TV-001 rev14 — СТОЛ ДЕЙСТВИТЕЛЬНО В ЗОНЕ КУХНИ

TV-001 rev14 — РАБОЧАЯ КОРРЕКЦИЯ БЕЗ СДВИГА СТОЛА

B01 5710 x 3500 | ВАРИАНТ TV-001 rev14

Лист 1: точный перенос выбранной картинки в план; красным показана скрытая коллизия полной Г-ветви.

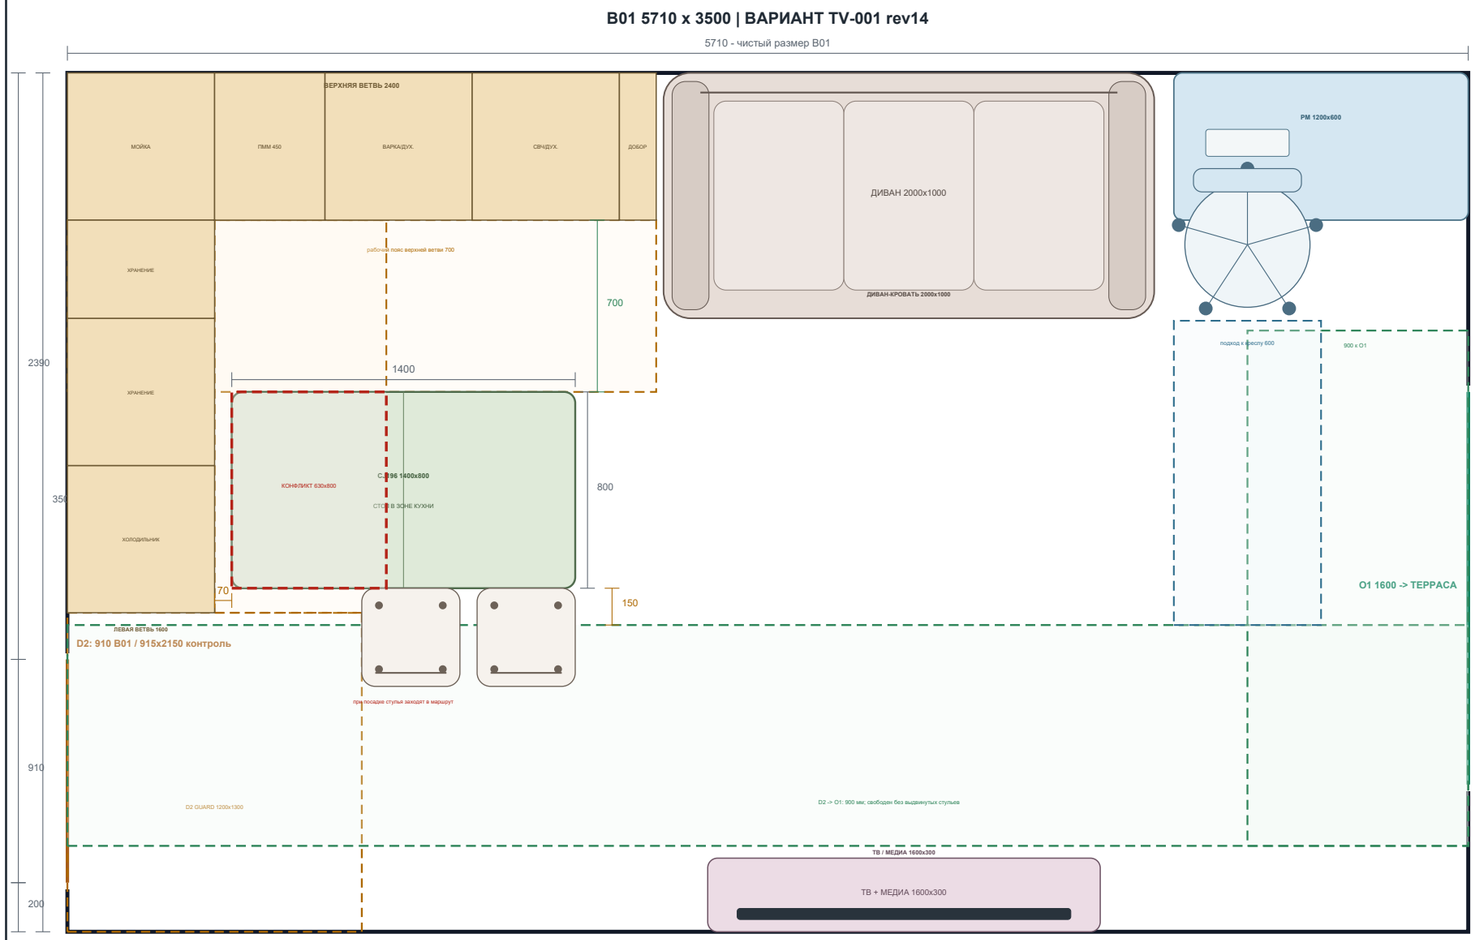
- зелёный CJ196: x=670...2070
- y=1400...2200; размер 1400x800
- 70 мм от фронта левой ветви
- 700 мм до верхней ветви кухни
- 150 мм до полосы D2 -> O1

- При полной левой ветви 1600 мм стол физически помещается, но перекрывает её 700-мм рабочий пояс на участке 630x800 мм.
- Значит фасады/ПММ/холодильник на этом участке нельзя нормально открывать. Надпись v29 «Г-пояс 700» для этой позиции была ошибочной.

Два стула 400x400 при посадке заходят на 250 мм в маршрут 900. D2 guard при этом не пересекается. Полное задвигание — после проверки ножек/царг реального CJ196.

Лист 2: стол остаётся в кухне; сокращается только блокирующая его часть левой ветви.

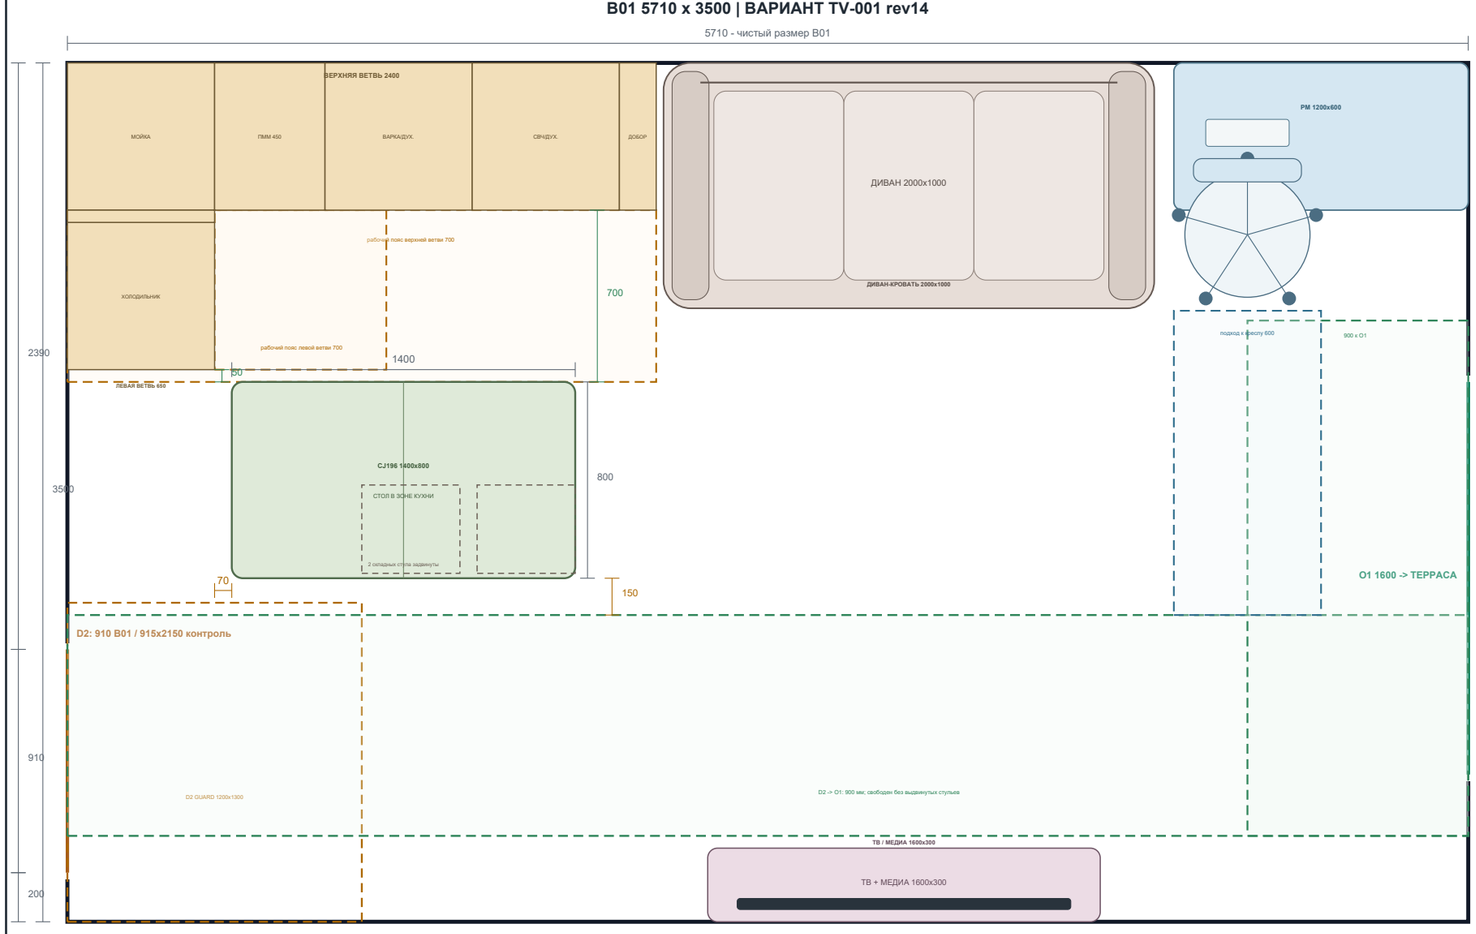
- Стол остаётся там же: 1400x800, 70/700/150 мм без изменения.
- Левая ветвь сокращена до 650 мм: холодильник 600 + добор 50. Её рабочий пояс больше не пересекается со столом.

- верхняя кухня 2400 до дивана
- стол именно в кухонной части
- рабочий пояс верхней ветви 700
- основной маршрут 900 статически
- диван, ТВ, PM и терраса без сдвига

Во время посадки стулья всё равно занимают маршрут. Для гостей стол переносится к дивану, как вы и задали.

Задвигание — после проверки каркаса SKU.
